|  <b>BELO<br/>HORIZONTE</b><br>PREFEITURA | <b>PARECER TÉCNICO</b><br>0444/26 | 09/03/2026<br><br>GERÊNCIA: GELIN | <b>SMMA</b> |

| <b>REFERÊNCIA</b><br>Autorização para Intervenção/Regularização em Área de Relevância Ambiental – ARA (ADE, PA-1 e APP) |                                                                                                                                                                                                                                                               | <b>ETAPA</b><br>2ª análise       |

Este parecer analisa os projetos e estudos referentes à proposta de intervenção em empreendimento já existente, localizado em Área de Relevância Ambiental – ARA (ADE, PA-1 e APP), denominado Campo de Futebol Interlagos, protocolado sob ticket BH Digital nº 31.00654265/2024-46, situado na Rua Bruno Felipe Ferreira, nº 226, bairro Jatobá/Solar do Barreiro, regional Barreiro, no município de Belo Horizonte.

**Figura 4:** Taxa de Permeabilidade  
**Fonte:** BHmap, 2026.

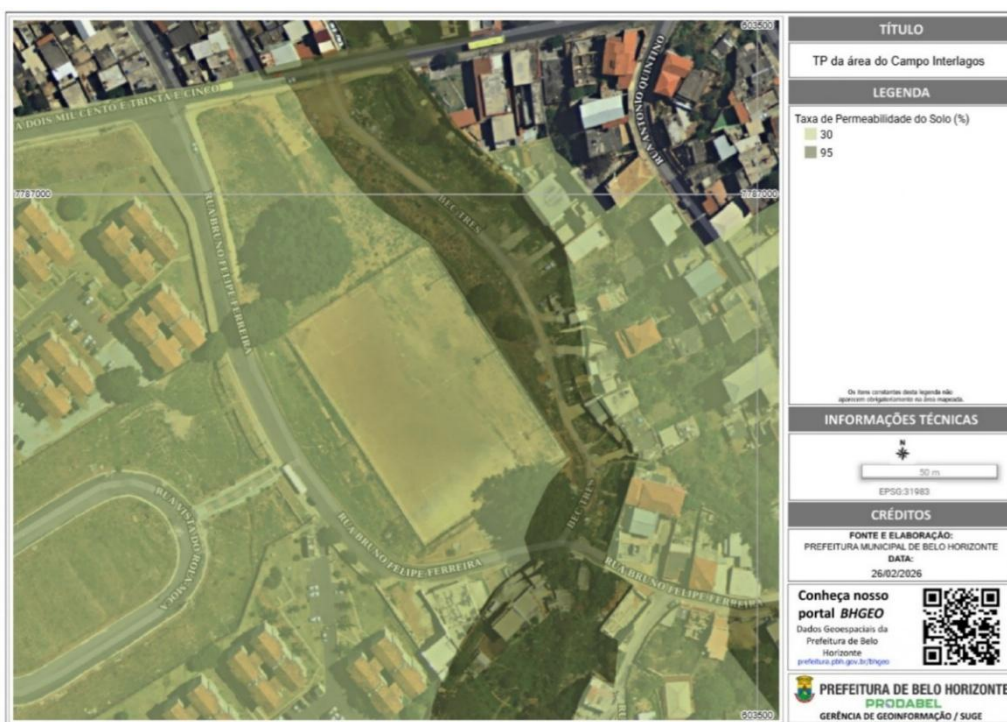
Em função do zoneamento incidente e da existência de áreas ambientalmente protegidas, a taxa mínima de permeabilidade do terreno corresponde a:

- 30% para as áreas classificadas como AGEUC e AEIS-2;
- 95% para as áreas classificadas como PA-1, passível de flexibilização para 70%, mediante deliberação do COMAM.

**Figura 12:** Recorte da Planta baixa indicando os platôs de uso.

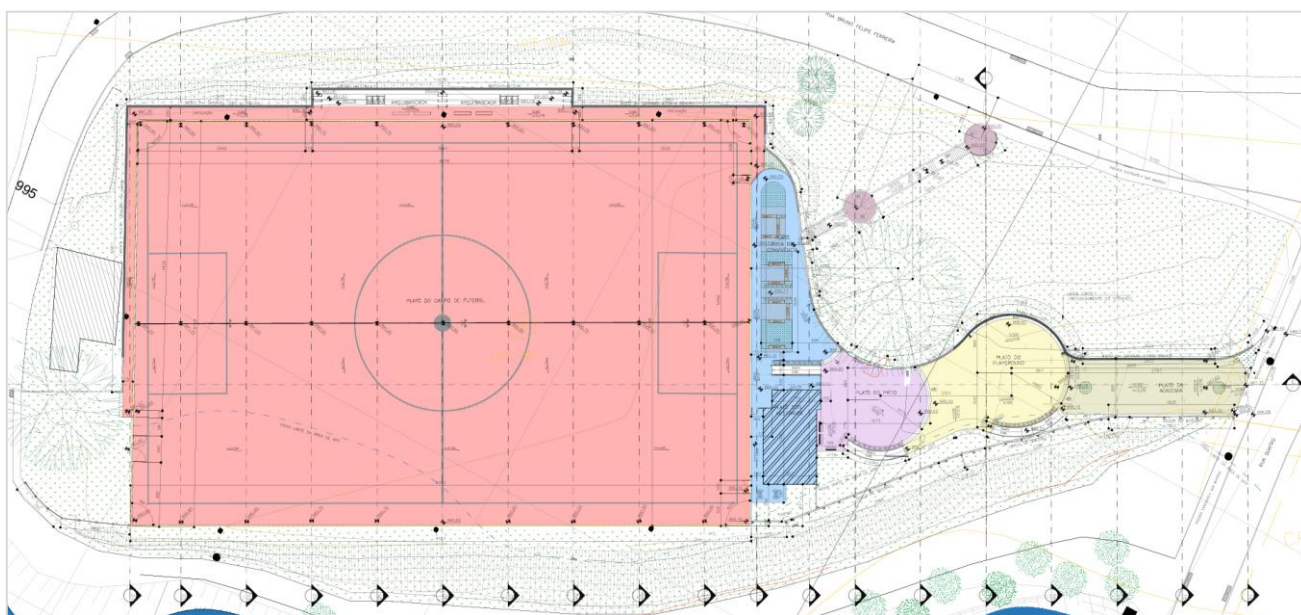
A proposta consiste na revitalização do espaço, com a manutenção do campo e a implantação de novas estruturas de apoio e lazer incluindo vestiários, pista de caminhada, academia ao ar livre, playground e áreas de convivência, além da requalificação paisagística e dos acessos.

- A remoção de 164,97 m<sup>2</sup> de estruturas existentes;
- A manutenção de 150,14 m<sup>2</sup> de edificação e 5.904,42 m<sup>2</sup> do campo;
- A implantação de novas áreas impermeabilizadas, totalizando 1.722,57 m<sup>2</sup> (sendo 1.606,33m<sup>2</sup> de piso e 116,24 de edificação de apoio).

**Figura 14:** Recorte da planta de áreas permeáveis e impermeáveis em cada zoneamento e na APP

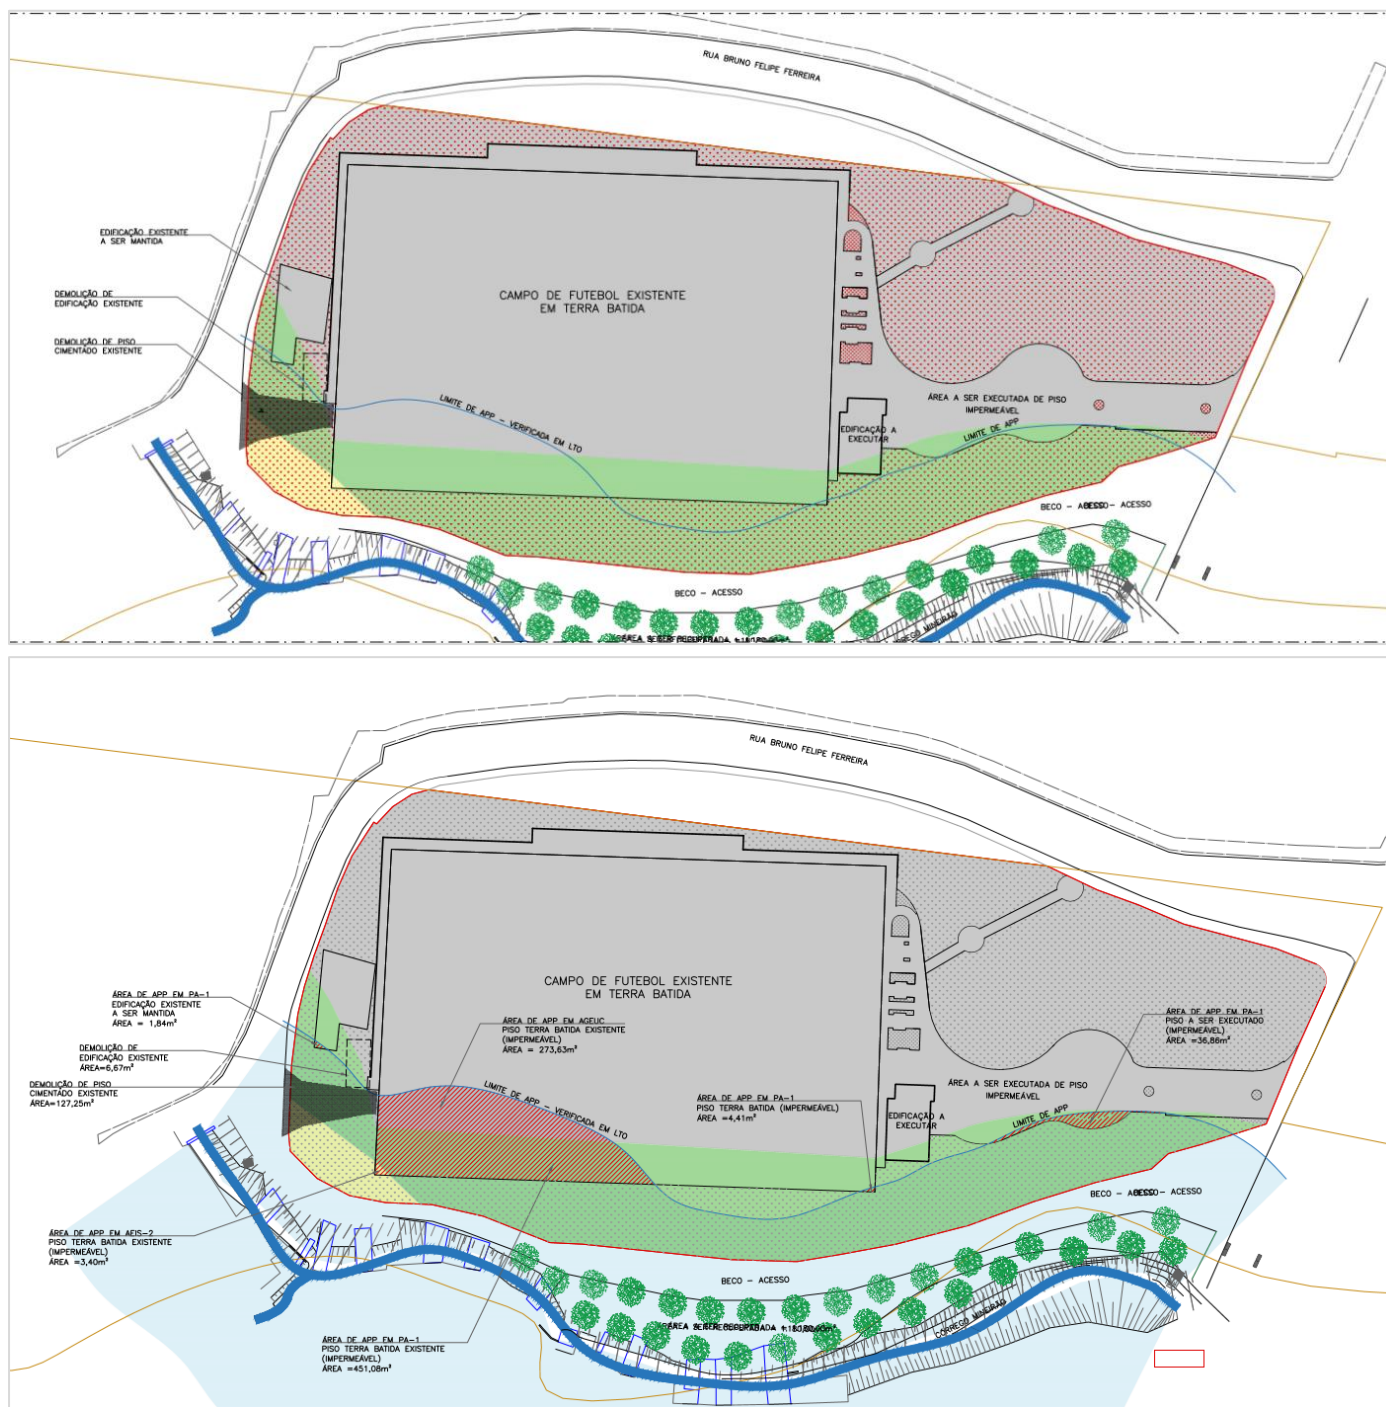
Após a intervenção, as áreas permeáveis serão:

- PA – 1: 2096,56 m<sup>2</sup> (70,12%);
- AEIS -2: 190,15 m<sup>2</sup> (97,81%);
- AGEUC: 2917,50 m<sup>2</sup> (30,04%).

- Em PA-1 com 591,25m<sup>2</sup> de área impermeabilizada
- Em AIES são 3,4 m<sup>2</sup> inseridos no campo de futebol
- Em AGEUC com 273,63 m<sup>2</sup> inseridos no campo de futebol

Após as intervenções, verifica-se atendimento às taxas mínimas exigidas, sendo necessária deliberação do COMAM para flexibilização da taxa em PA-1.
